## RESOLUCIÓN No.

### POR MEDIO DE LA CUAL SE OTORGA UN PERMISO DE VERTIMIENTOS Y SE ADOPTAN OTRAS DETERMINACIONES

#### LA DIRECTORA DE LA REGIONAL VALLES DE SAN NICOLÁS DE LA CORPORACIÓN AUTÓNOMA REGIONAL DE LAS CUENCAS DE LOS RÍOS NEGRO Y NARE. "CORNARE".

11. Que técnicos de la Corporación procedieron a evaluar la información aportada, generándose el informe técnico con radicado **IT-03077-2026 del 27 de mayo de 2026**, en cual se formularon las siguientes observaciones y conclusiones cuales hacen parte integral del presente acto.

Estudios técnicos y diseños de la estructura de descarga de los vertimientos:

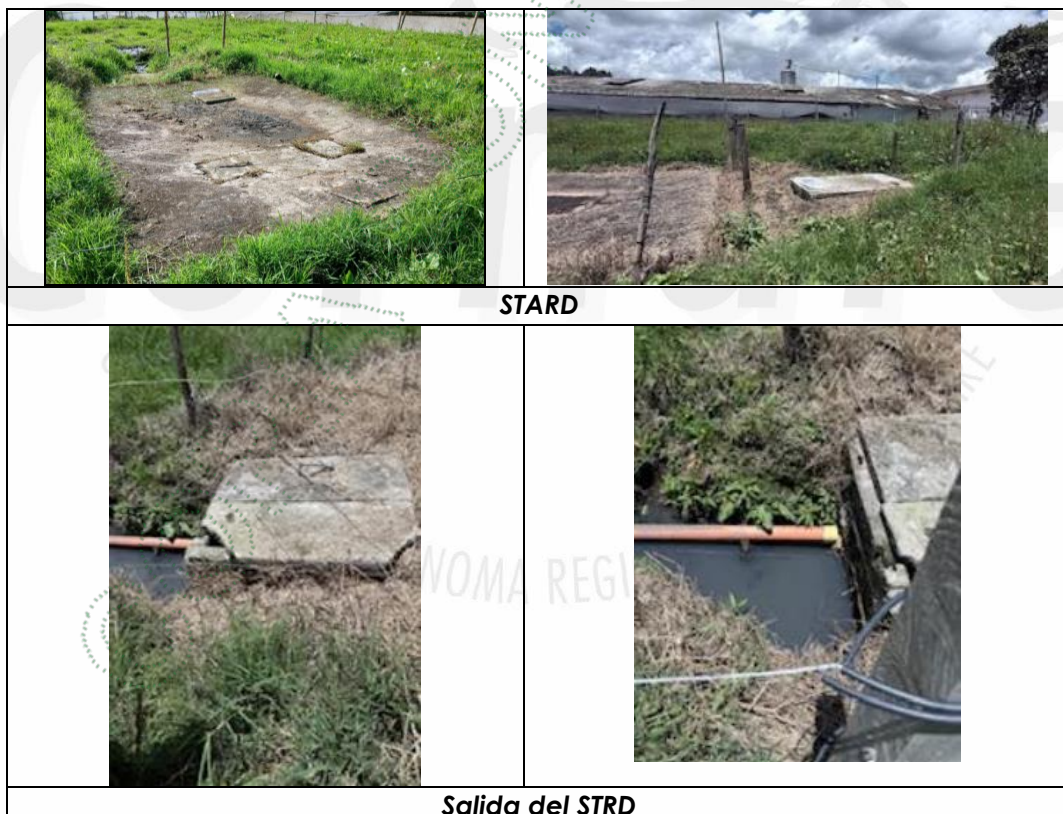
Durante la revisión de la información técnica asociada a la estructura de descarga, se identificó inconsistencia en el valor reportado para la cota batea respecto a la

cota de lámina de agua de la fuente receptora para  $Tr=100$  años, evidenciándose que dicho valor no presenta coherencia hidráulica con la configuración gravitacional observada en campo. Considerando las condiciones verificadas durante la visita técnica, la longitud y pendiente de la conducción, así como el adecuado funcionamiento operativo evidenciado del sistema de descarga, se concluye que corresponde a un error de transcripción documental que no afecta la viabilidad técnica de la estructura evaluada.

Adicionalmente, el caudal conducido por la estructura (0,036 L/s promedio) es significativamente inferior a la capacidad hidráulica calculada para la tubería instalada (10,9 L/s), por lo cual no se evidencian limitaciones hidráulicas para la conducción y descarga del efluente tratado.
